**Modulo per la presentazione delle osservazioni per i piani/programmi/progetti sottoposti a procedimenti di valutazione ambientale di competenza statale**

**ID: Codice procedura (ID\_VIP/ID\_MATTM): 12691**

**“Progetto di un impianto eolico denominato “Pitigliano” ubicato nei comuni di Pitigliano (GR) e Sorano (GR) costituito da 20 (venti) aerogeneratori di potenza nominale 7,0 MW per un totale di 140,0 MW con relative opere connesse ed infrastrutture indispensabili”**

**Immagine 1. Vincoli ex art. 136 del CBC dal PIT della Regione Toscana e zona approssimativa dove è progettato l'impianto industriale.**

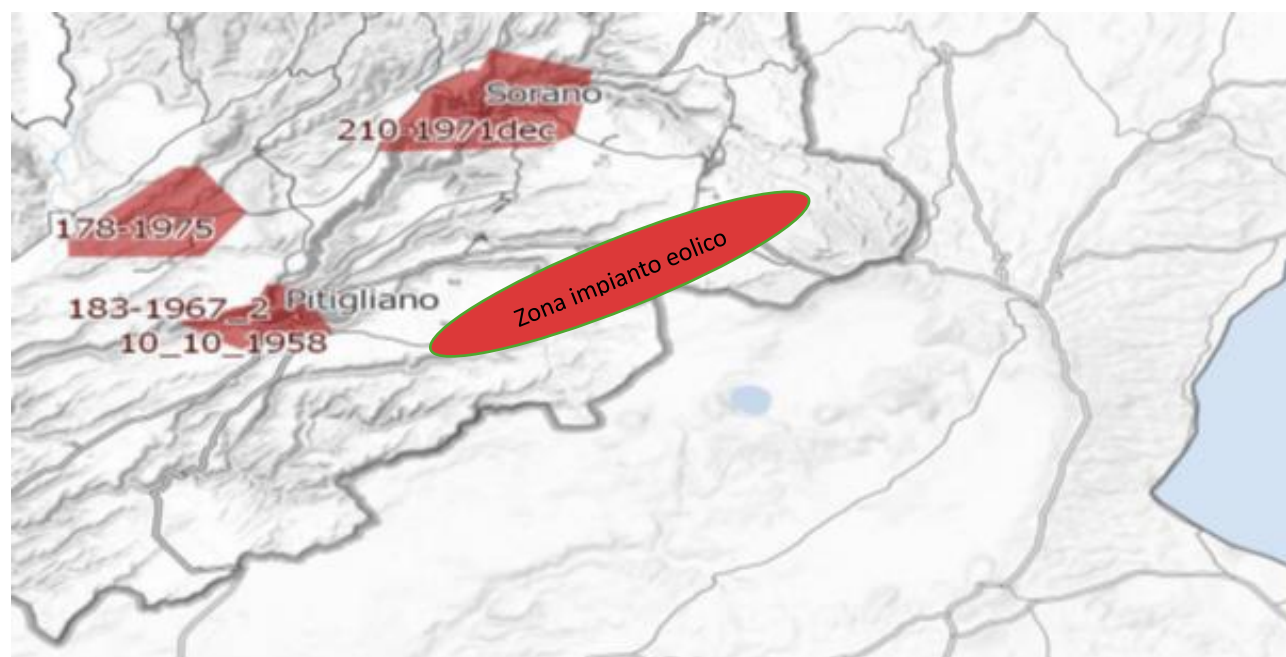
*Inoltre, come sostiene la Proponente parte dell'impianto si verrebbe a trovare a 3,5 km dal centro abitato di Sorano. Infatti, tre degli aerogeneratori WTG 08, 09, 10 sono addirittura all'interno delle fasce di rispetto dei 3 km del suo vincolo paesaggistico di notevole interesse pubblico ex art 136 del CBC. Si evidenzia che così si crea*

un'ulteriore incompatibilità con la tutela del Paesaggio.

**Immagine 3. Cumulo di una parte di impianti eolici, fotovoltaici e geotermici industriali in progettazione ed esistenti intorno all’eolico industriale “Pitigliano”.**

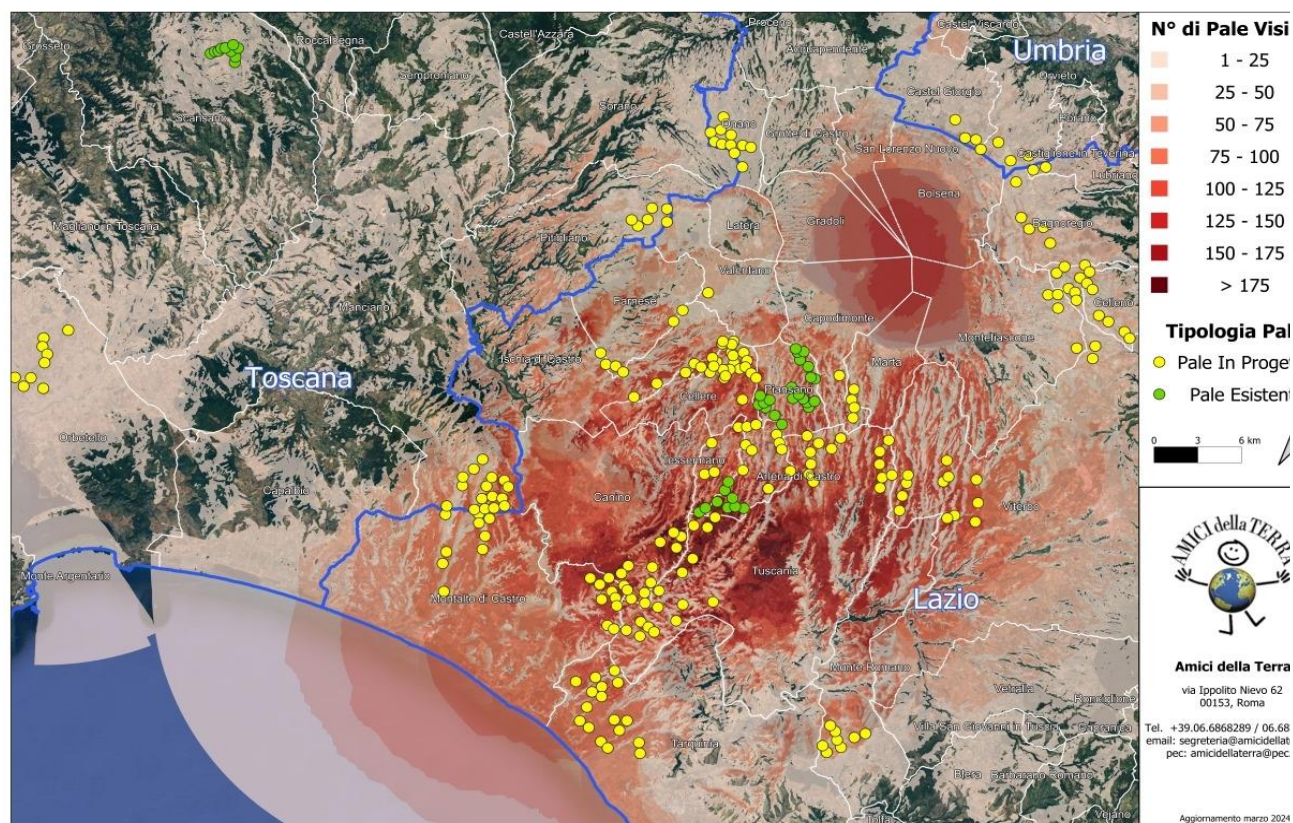
Beni Culturali “*Ambito paesaggistico, geologico e geomorfologico dell’orlo della caldera di Latera ...*” Non vengono nemmeno citati gli impianti eolici in progetto al MASE, il “Rempillo” (6 aerogeneratori) e un altro in verifica amministrativa di 14 aerogeneratori e 72, 6 MW. Ad oggi nei territori di Pitigliano, Sorano e in quello limitrofo potenzialmente potrebbero essere insediati 40 aerogeneratori alti 200 metri e larghi 170. Ma la proponente non cita neanche altri impianti che creerebbero il cumulo e quindi maggiore impatto. Infatti, sul territorio della “Città del Tufo” (Sorano e Pitigliano) impatterebbero anche l’impianto eolico “Montarzo” di Onano con 13 aerogeneratori con le dimensioni ricordate, l’altro eolico industriale nel territorio di Valentano con sette aerogeneratori (stesse dimensioni), gli impianti di Farnese con un minieolico di 3 Torri alte 60 metri già installate in località Poggio del Crognolo e l’impianto eolico industriale “Vallerosa” (7 aerogeneratori alti 200 metri e larghi 158 metri) in procedura VIA presso la Regione Lazio. Inoltre, altri impianti del minieolico già presenti a Valentano, Cellere e Piansano e due progetti eolici industriali con le stesse dimensioni (200 m x 170 m) nel Comune di Ischia di Castro. La valutazione del cumulo non prende neanche in considerazione gli impianti industriali di fotovoltaico e agrivoltaico in progetto a Farnese, Valentano, Ischia di Castro, Cellere. L’impianto geotermico in procedura Via al MASE, progettato nella Caldera di Latera. Quindi è stata effettuata una valutazione del potenziale impatto cumulativo non veritiera a dispetto di quanto affermato dalla proponente che sostiene di aver preso in considerazione uno spazio di 10 km intorno al suo impianto per gli impatti che si creerebbero.

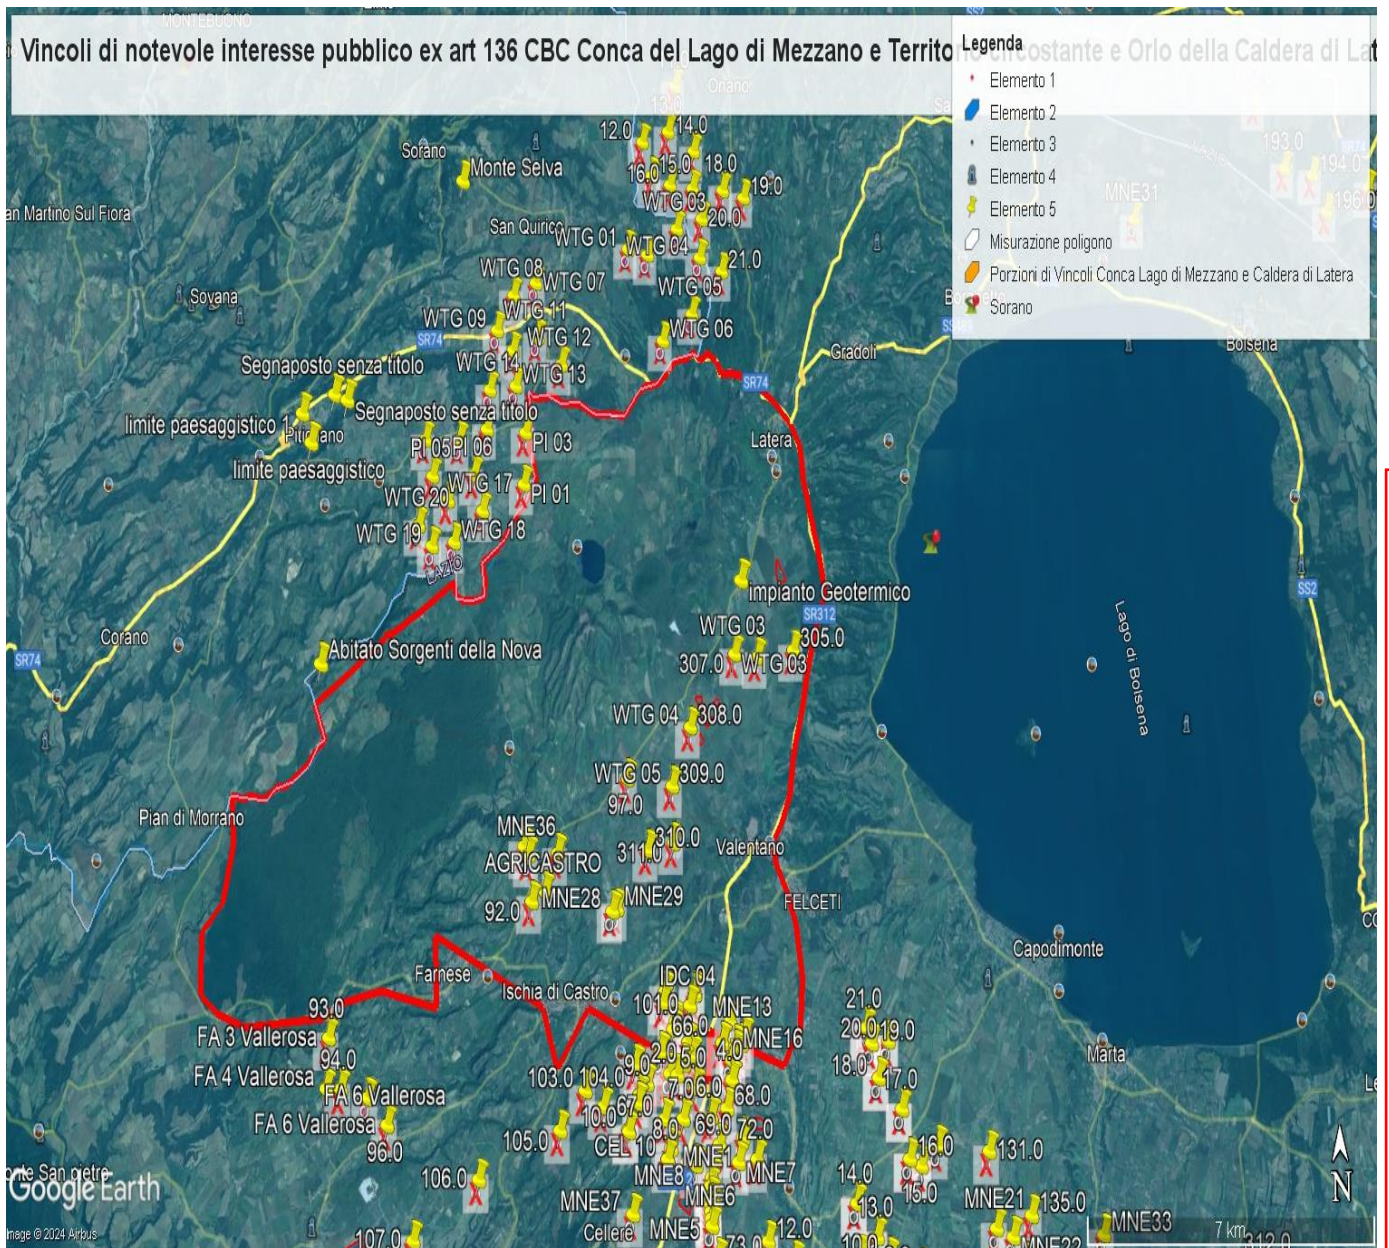
Come è illustrato nell'immagine si ribadisce che l'impianto industriale "Pitigliano" ricade completamente all'interno delle fasce di rispetto dei due vincoli di notevole

interesse pubblico e lambisce quelle di un terzo vincolo e quindi come affermato dal Consiglio di Stato nelle sentenze citate, l'impianto è insediato in area non idonea ai sensi dell'art. 20 comma 8 lettera c quater del D.Lgs. n. 199/2021 e ss.mm.ii al contrario di quanto sostiene la proponente.

**IMMAGINE n. 2** Impianto eolico industriale “Pitigliano” e distanze aerogeneratori dai Vincoli della Conca del Lago di Mezzano...

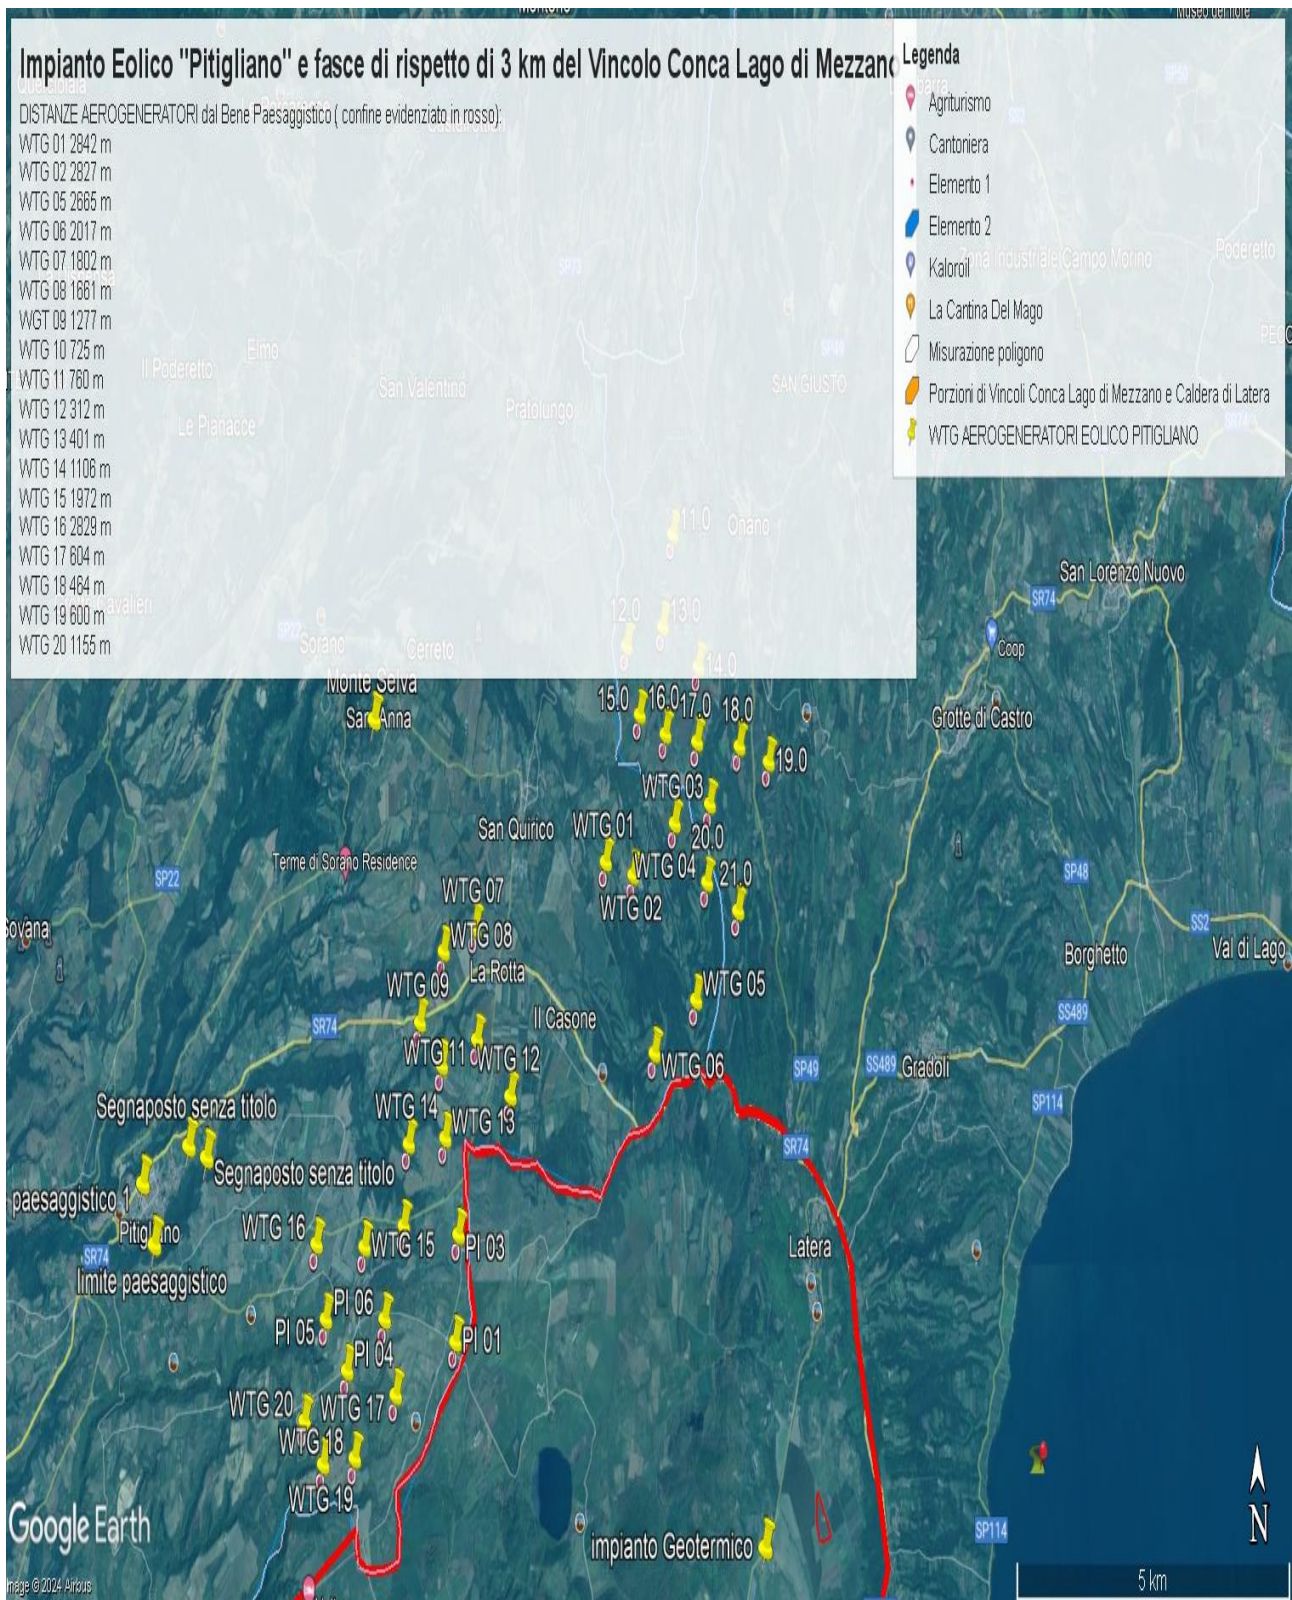
Al contrario si evidenzia che l'impianto eolico industriale citato non solo ricadrebbe con tutti e 20 gli aerogeneratori all'interno delle fasce di rispetto di 3 km di due vincoli paesaggistici di notevole interesse pubblico esistenti nella Regione Lazio e con una parte di essi nel vincolo paesaggistico del Centro abitato di Sorano ( GR) quindi in aree non idonee all'installazione di impianti di energia rinnovabile. Addirittura, alcuni aerogeneratori sarebbero ubicati a poche centinaia di metri dai perimetri dei due vincoli paesaggistici laziali ex art 136 del CBC.

**IMMAGINE n. 3 Impianto eolico industriale “Pitigliano” e distanze aerogeneratori dai Vincolo “Orlo della Caldera di Latera.**

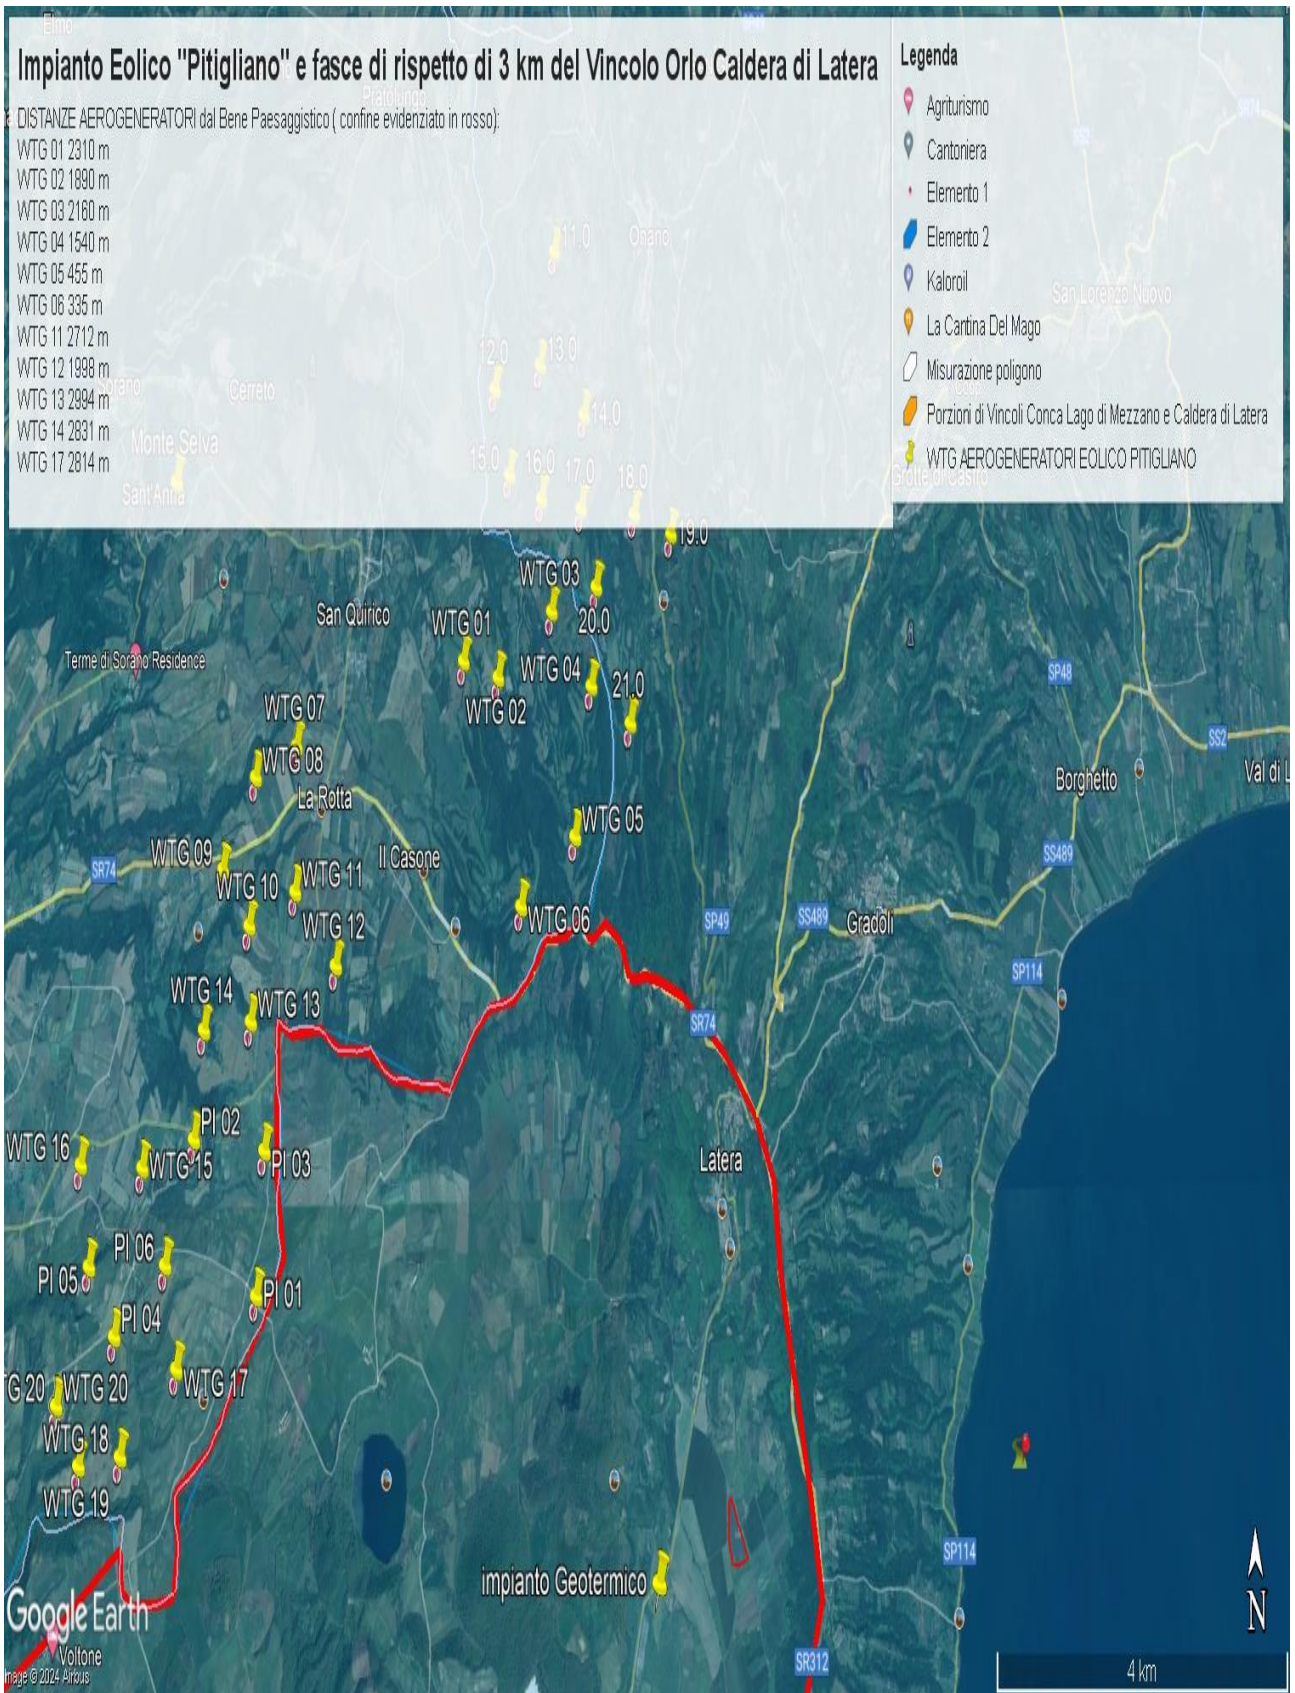
Concludendo, si evidenzia ancora che la proponente non effettuando la procedura prevista dalla Parte III delle Linee Guida nazionali ha ignorato un vincolo paesaggistico di notevole interesse pubblico istituito con un provvedimento del Segretariato regionale del Ministero della Cultura per il Lazio che ha emanato il Decreto di dichiarazione di notevole interesse pubblico n. 22 del 15.02.2024 ai sensi e per gli effetti dell'art. 136, co. 1, lett. c) e d) del decreto legislativo 22 gennaio 2004, n. 42, "Ambito paesaggistico, geologico e geomorfologico dell'orlo della caldera di

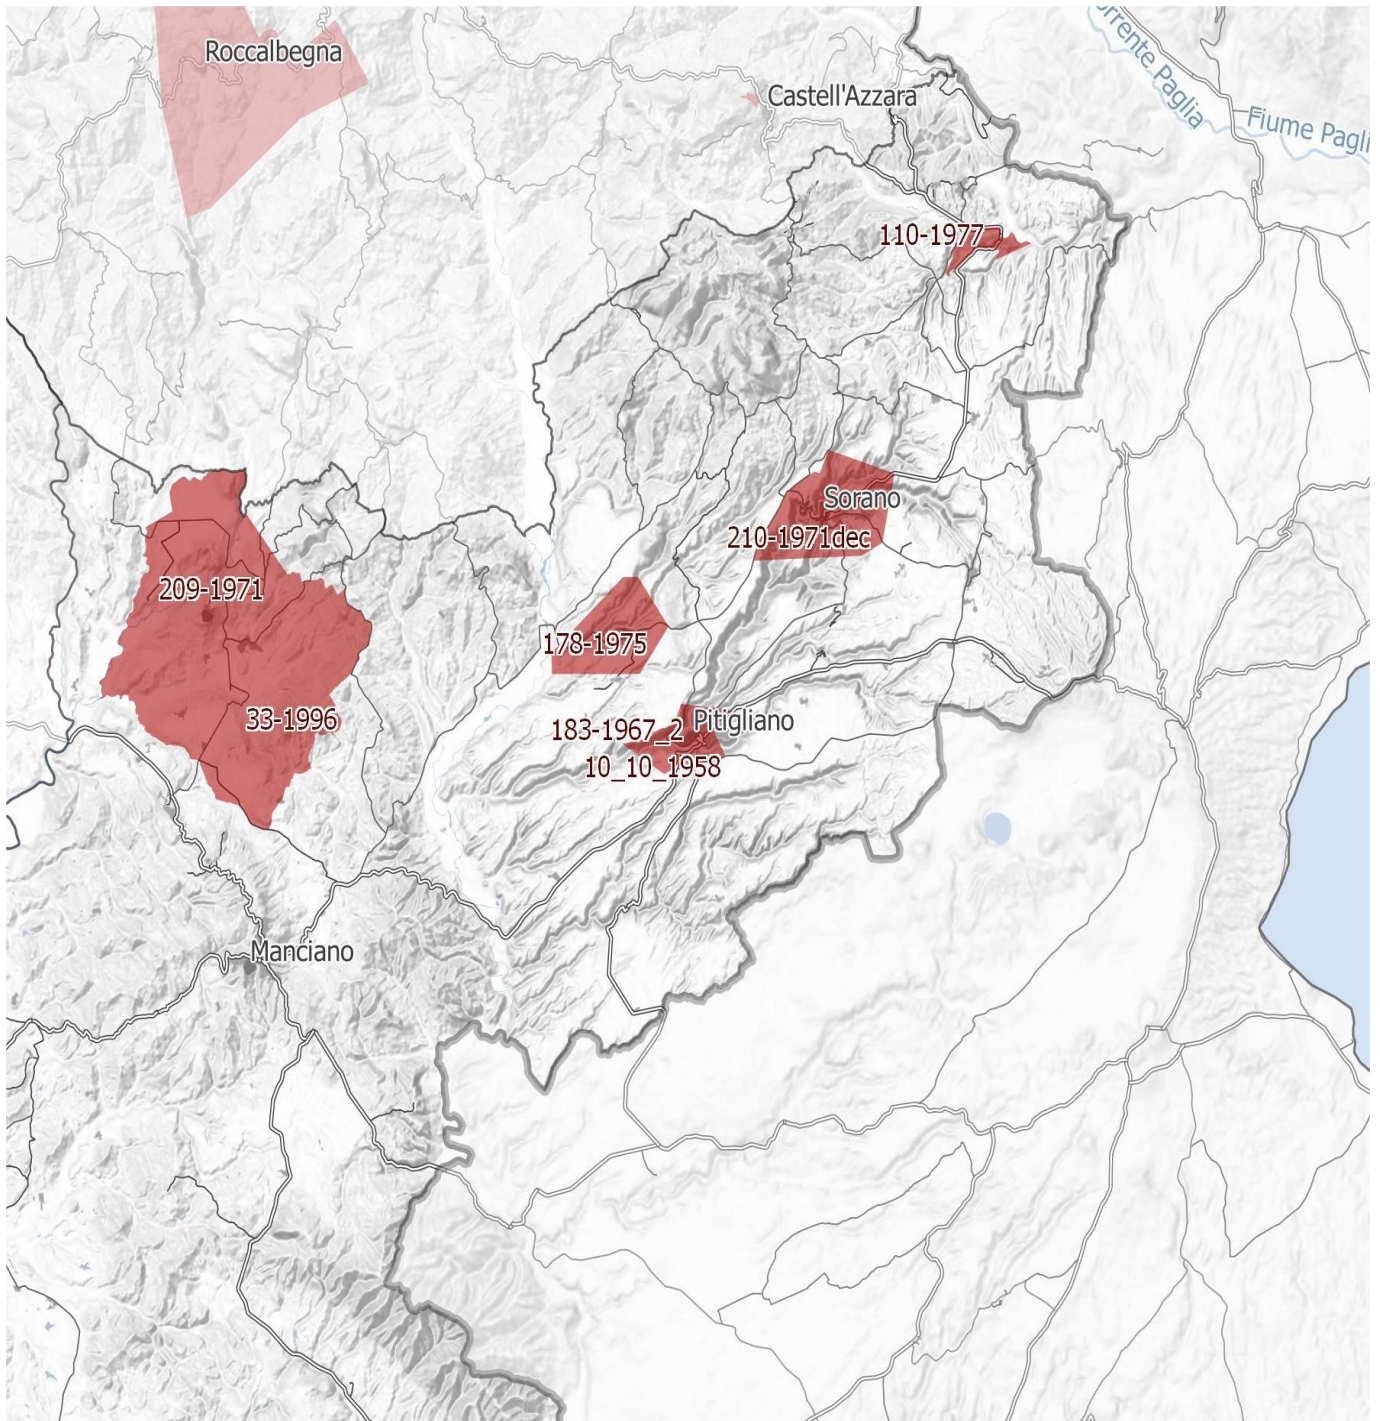
**IMMAGINE n. 4** Si evidenzia che i tre aerogeneratori WTG 07, WTG 08 e WTG 09 impattano con il vincolo paesaggistico di notevole interesse pubblico del Centro Storico di Sorano. Il WTG 07 si troverebbe a 2828 m, WTG 08 2504 e WTG 09 2990. Il cavidotto dell'impianto invece impatta in buona parte del Vincolo paesaggistico ex art. 136 del CBC del Centro Storico di Pitigliano.
